福島第一原子力発電所 特定原子力施設に係る実施計画 変更認可申請書の
一部補正について

平成 30 年 7 月 5 日付け廃炉発官 30 第 122 号をもって申請し、平成 30 年 10 月 12 日付け廃炉発官 30 第 199 号をもって一部補正しました福島第一原子力発電所 特定原子力施設に係る実施計画 変更認可申請書を別紙のとおり一部補正をいたします。

1 / 2号機共用排気筒の上部解体に関する審査に併せて，標高表記の記載の適正化を行う。

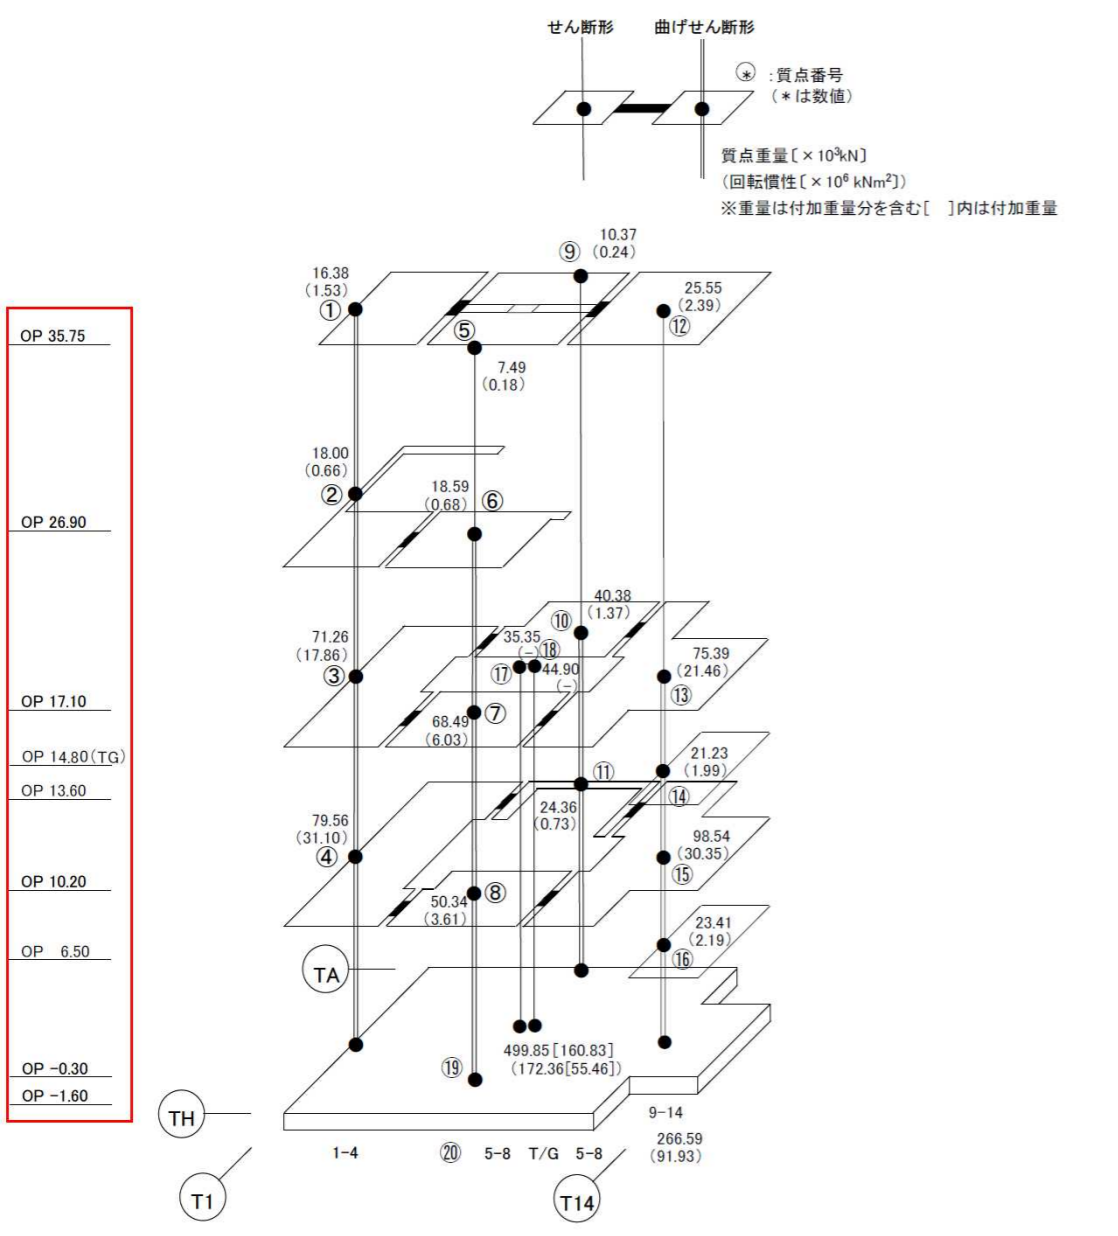
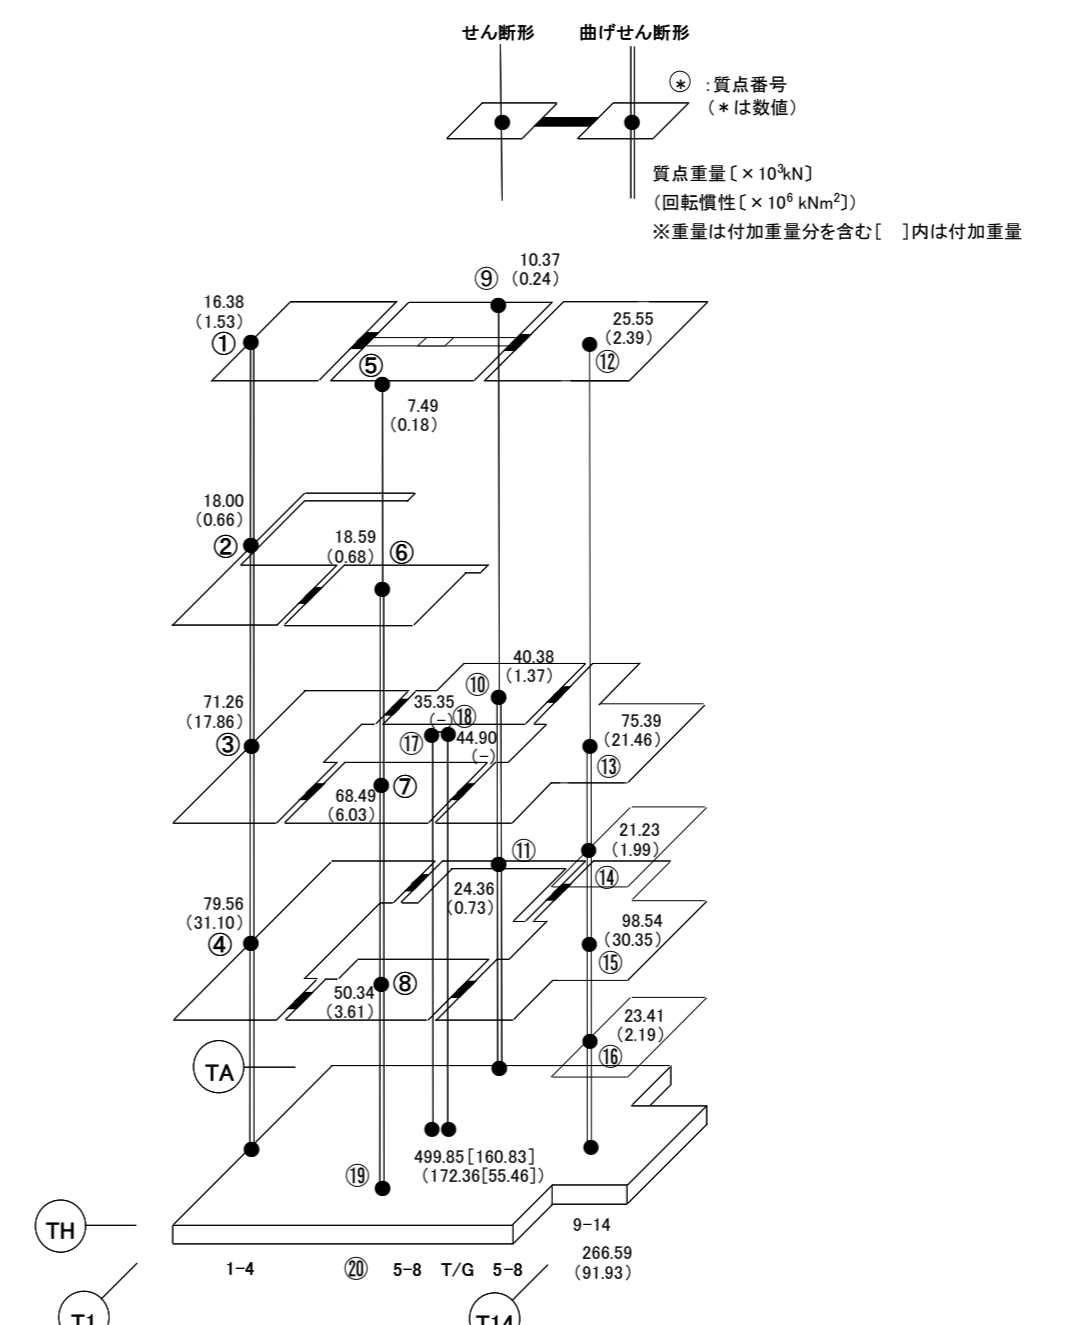
変更前	変更後	変更理由
<div style="text-align: center;"> </div> <p>建屋の物性値 ヤング係数 : $E = 2.57 \times 10^7$ [kN/m²] コンクリートの物性 せん断弾性係数 : $G = 10.7 \times 10^6$ [kN/m²] コンクリートの物性 基礎形状 116.38m (NS 方向) x 67.60m (EW 方向)</p>	<div style="text-align: center;"> </div> <p>建屋の物性値 ヤング係数 : $E = 2.57 \times 10^7$ [kN/m²] コンクリートの物性 せん断弾性係数 : $G = 10.7 \times 10^6$ [kN/m²] コンクリートの物性 基礎形状 116.38m (NS 方向) x 67.60m (EW 方向)</p>	<p>標高表記の記載の適正化</p>
<p>図 3.1.4-4 建屋解析モデルの諸元 (剛性) (NS 方向)</p>	<p>図 3.1.4-4 建屋解析モデルの諸元 (剛性) (NS 方向)</p>

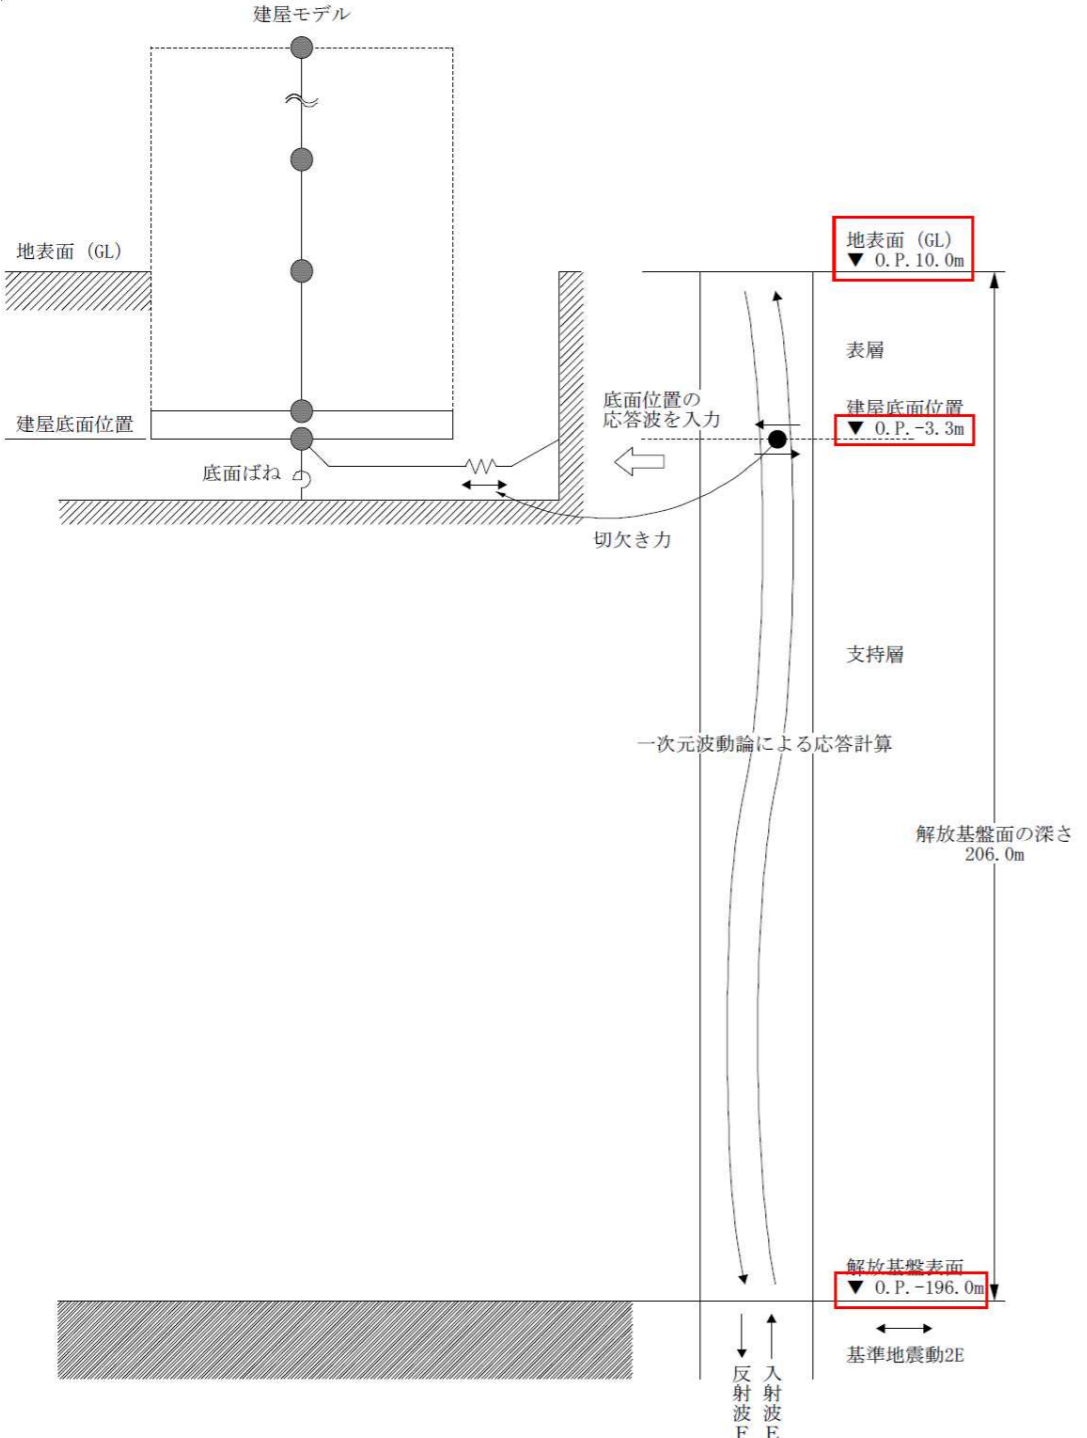
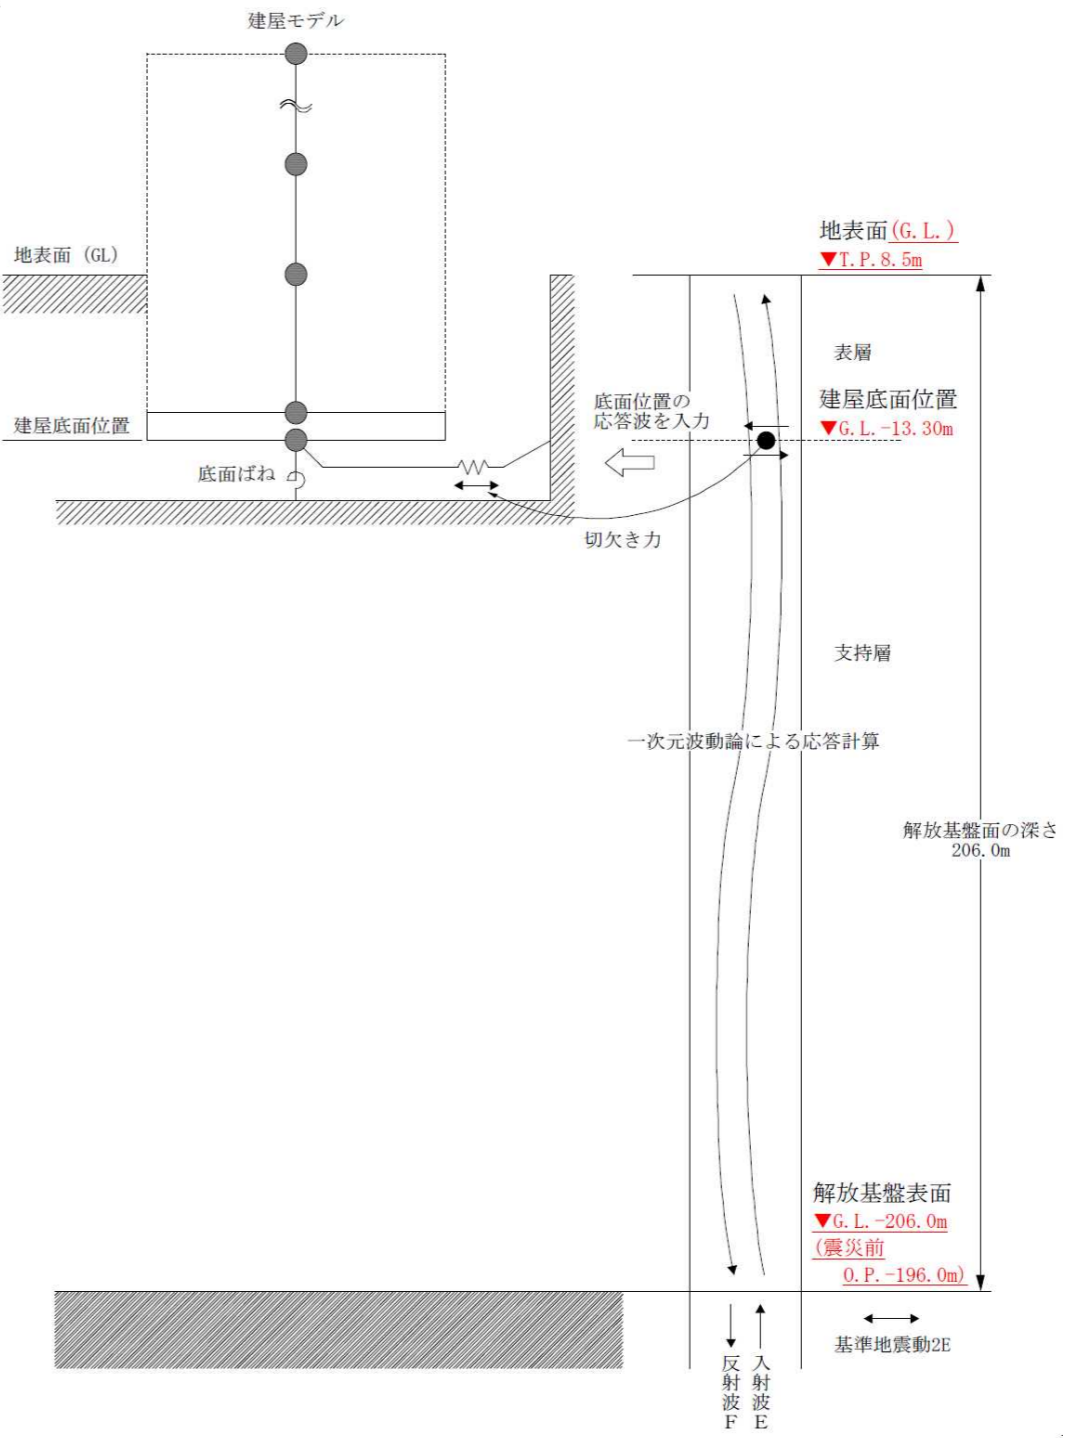
変更前	変更後	変更理由
 <p>図 5. 1. 3-1 地震応答解析に用いる入力地震動の概念図</p>	 <p>図 5. 1. 3-1 地震応答解析に用いる入力地震動の概念図</p> <div style="border: 1px solid red; padding: 5px; margin-top: 10px;"> <p>本資料に記載の標高は、<u>震災後の地盤沈下量 (-709mm) と 0.P. から T.P. への読替値 (-727mm) を用いて、下式に基づき換算している。</u></p> <p><u>〈換算式〉 T.P. = 旧 0.P. - 1, 436mm</u></p> </div>	<p>標高表記の記載の適正化</p>

添付資料-4 プロセス主建屋の貫通部の止水措置

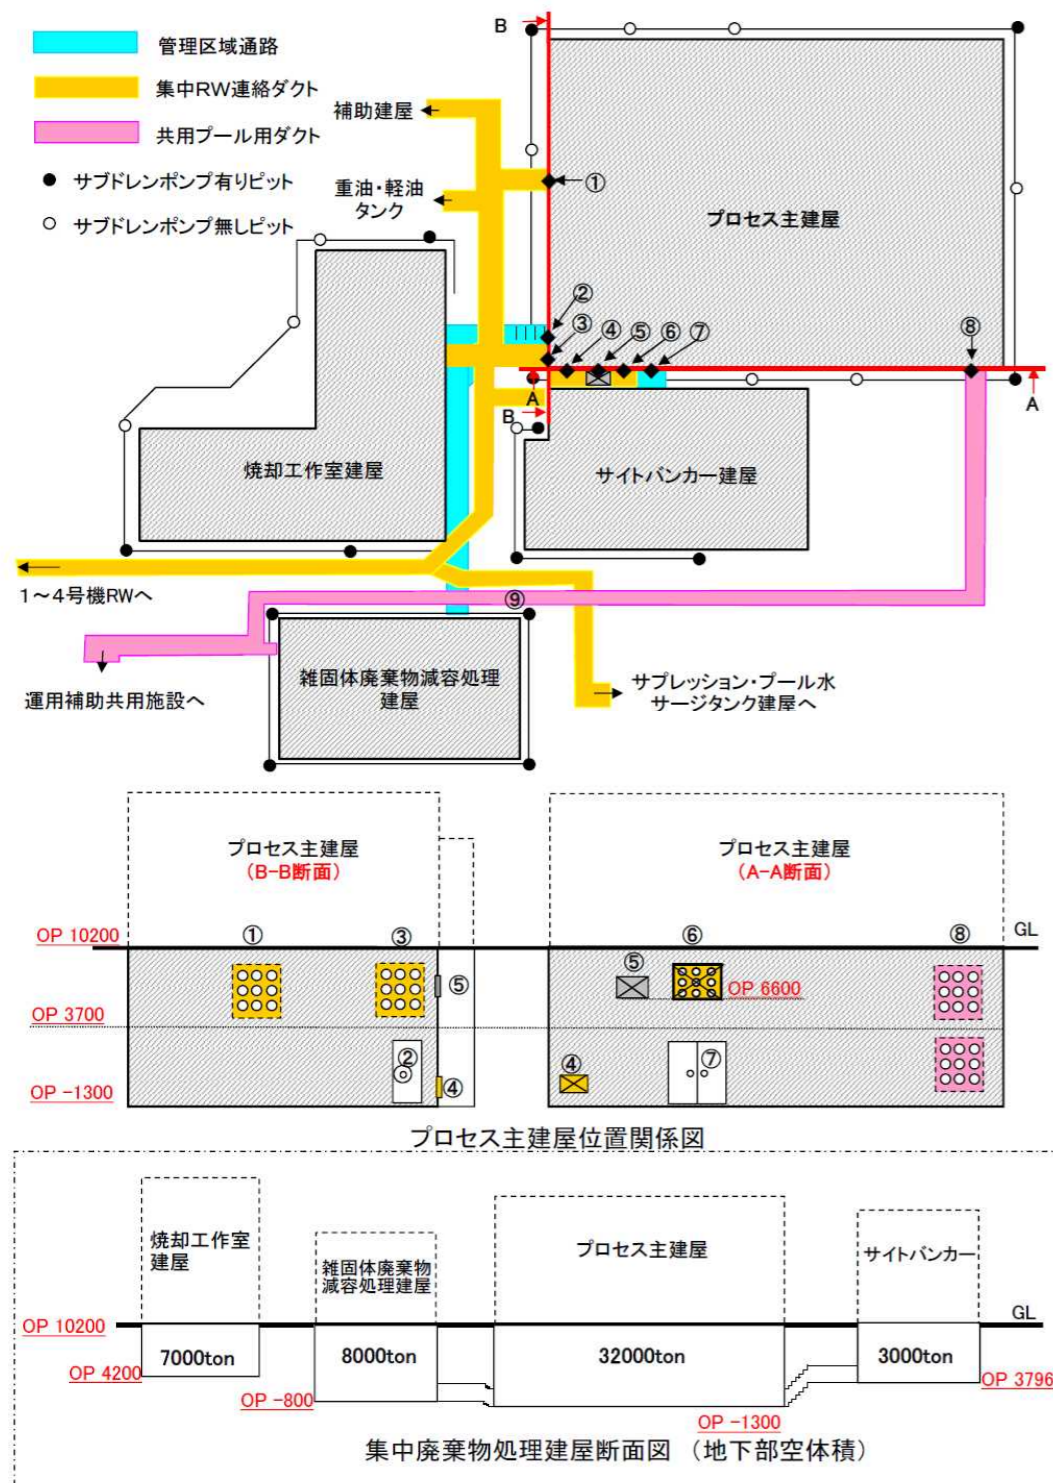
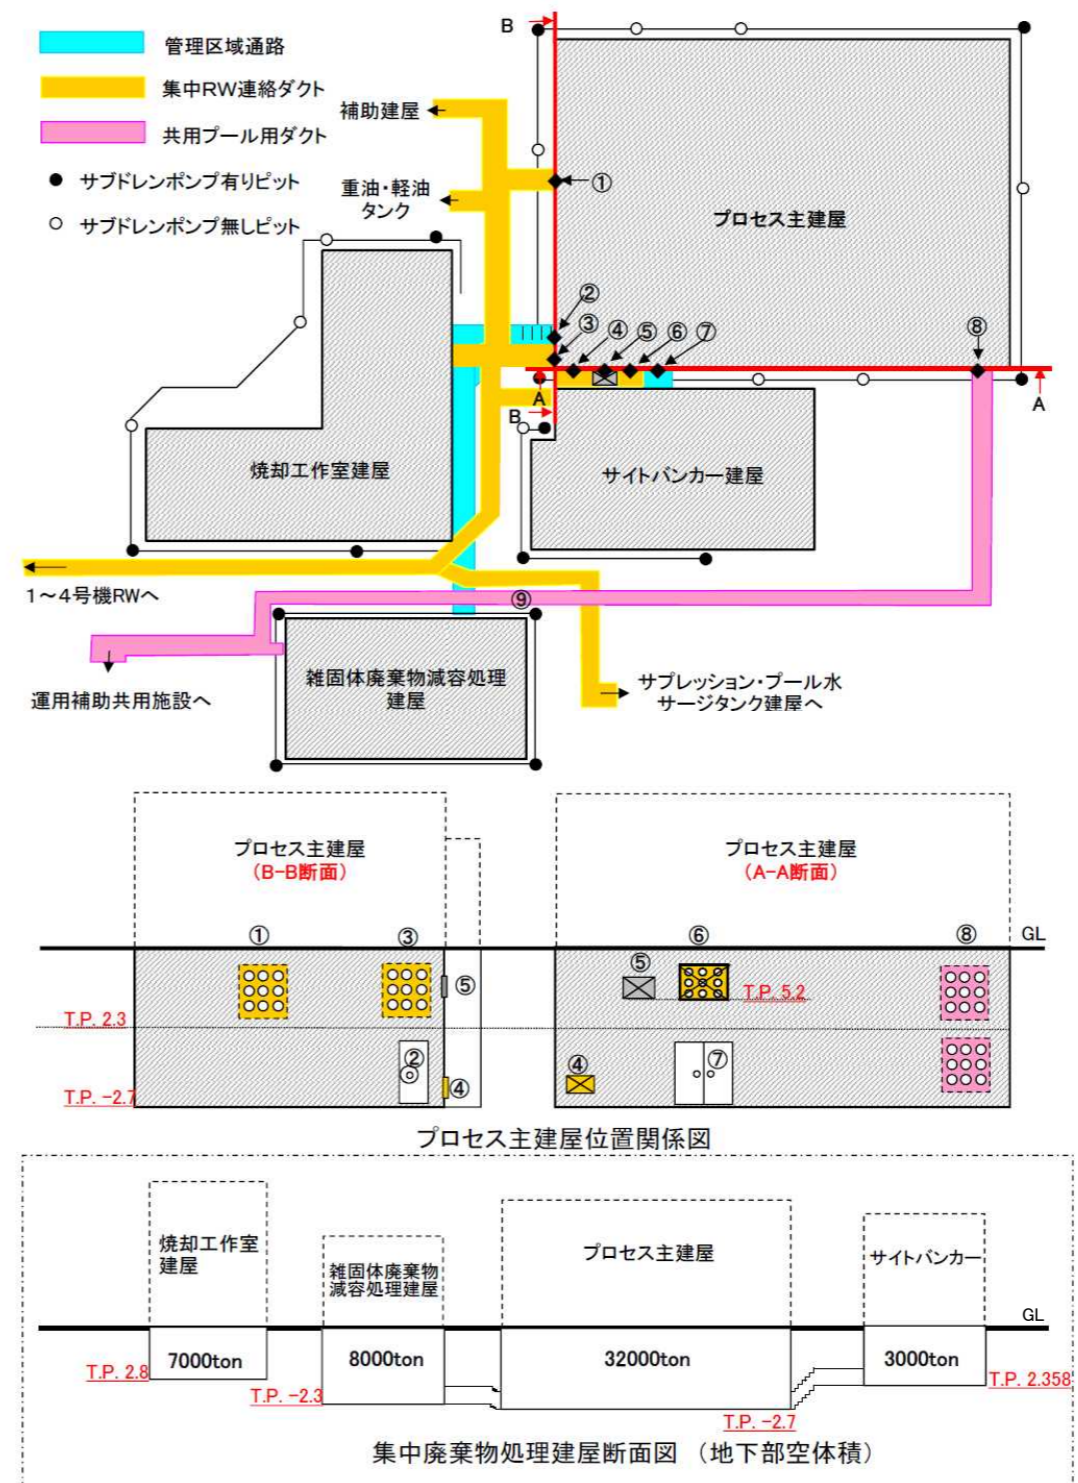
変更理由
